## Brandklasse deuren in lifthal

Advies 2109

**Trefwoorden:** Bouwbesluit 2012, NEN 6068, woongebouw, gelijkwaardigheid, nieuwbouw, brandgedrag  
**Datum:** 10 september 2021  
**Status:** Definitief

Figuur 1 Plattegrond lifthal 1<sup>e</sup> - 3<sup>e</sup> verdieping met de daarin aanwezige deuren.

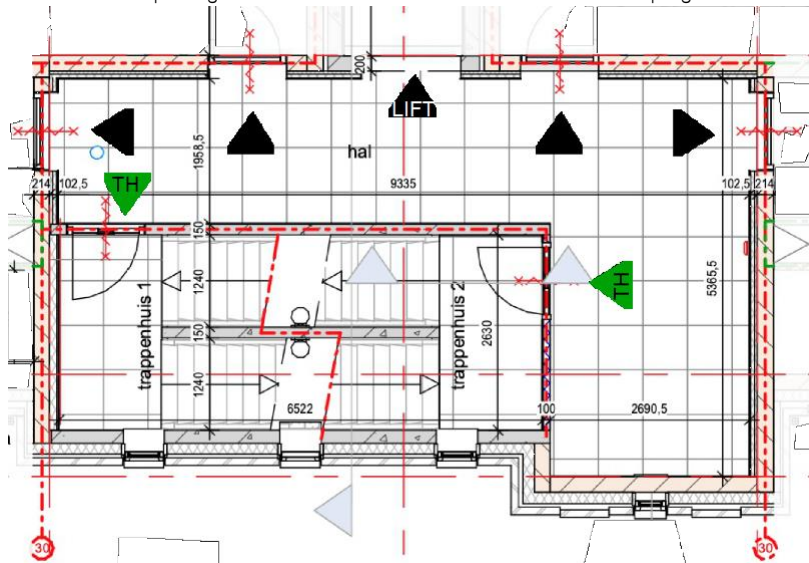
1. Is de situatie in dit project, waarbij de deuren en kozijnen grenzend aan de extra beschermde vluchtroute niet voldoen aan brandklasse B, ten minste gelijkwaardig aan wat de wetgever heeft beoogd met betrekking tot de beperking van het ontwikkelen van brand en rook (Bouwbesluit afdeling 2.9, meer specifiek artikel 2.67)?

2. In het verlengde van de gelijkwaardige oplossing: mag de afstand tussen de deuren van de hydrofoorroimte en trappenhuis 1 op de begane grond kleiner zijn dan de aangegeven afstand in de rapportage van Peutz (kenmerk JM/ JM/ / CA 1929-1-NO-001, d.d. 26-5-2020), zodat nog steeds een voldoende veilige situatie ontstaat?

De enige situatie waarbij niet aan deze afstand wordt voldaan is bij de deur van de hydrofoorroimte en die van trappenhuis 1 op de begane grond. De afstand bedraagt hier minder dan 40 cm. Het is echter ook niet noodzakelijk om hier aan de genoemde afstand te voldoen. Het risico op ontstaan van brand en brandvoortplanting in de extra beschermde vluchtroute is hier nihil.

Naast dat daarvoor eerst afgewogen moet worden of ingestemd kan worden met de aannames, er is bijvoorbeeld geen rekening gehouden met niet gebouwgebonden vuurlast in de ruimte, hebben we in dit geval te maken met een casus waarbij het onderhavige ontwerp al niet past binnen de kaders van de notitie; er zijn kleinere afstanden aanwezig. Daarnaast zijn in het ontwerp vastgelegde ruimten aanwezig (wat voor effecten heeft de ligging en geometrie op de rookgastemperaturen) en worden verschillende typen deuren toegepast (bijvoorbeeld met en zonder glasoppervlak). Zou een dergelijke berekeningen-rapportage opgesteld worden dan wordt alleen de beperking op branduitbreiding belicht, maar worden niet de gevolgen voor het vluchten belicht van het toestaan van het ontstaan van brand en het ontwikkelen van brand tot een “afgekaderd oppervlak”.

Dit is onvoldoende aannemelijk gemaakt.

De notitie van Peutz over te hanteren indicatieve afstanden maakt, naar het oordeel van de ATGB, niet aannemelijk dat hiermee in dit geval een gelijkwaardige veiligheid bestaat ten opzichte van het veiligheidsniveau dat door de wetgever is beoogd. In de onderbouwing van gelijkwaardigheid zouden, naast warmtestraling, ook andere aspecten betrokken moeten worden.

De brandtests van Peutz zijn indicatief en de hiervoor gebruikte Europese productnorm is niet geharmoniseerd. Deze tests tonen daarom niet aan dat in dit geval een brandklasse B in de 'end-use'-situatie wordt bereikt. Evenmin is met deze rapportage onderbouwd dat sprake is van een gelijkwaardige mate van veiligheid.
